P. 1 -1040 <図面>

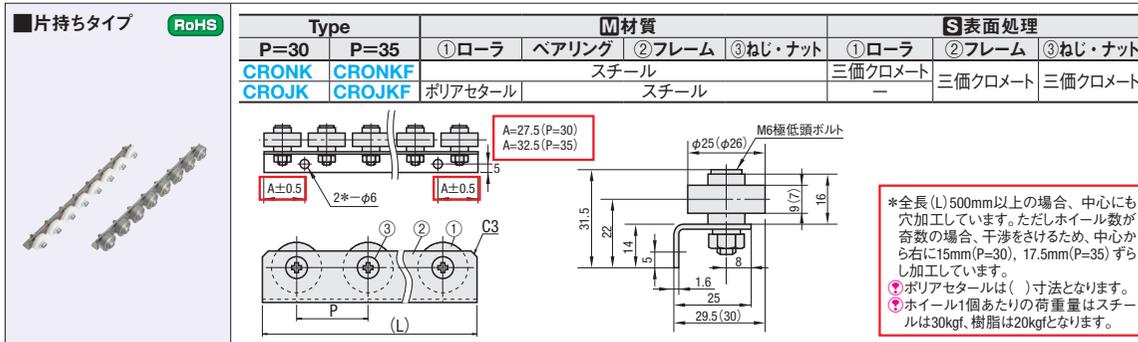
取付け穴寸法が端面から 27.5(P=30)、32.5(P=35) に変更。

全長 500mm 以上のローラが奇数の商品の、中央取付け穴寸法が中央から右に 15mm(P=30)、17.5mm(P=35) にずらし加工。
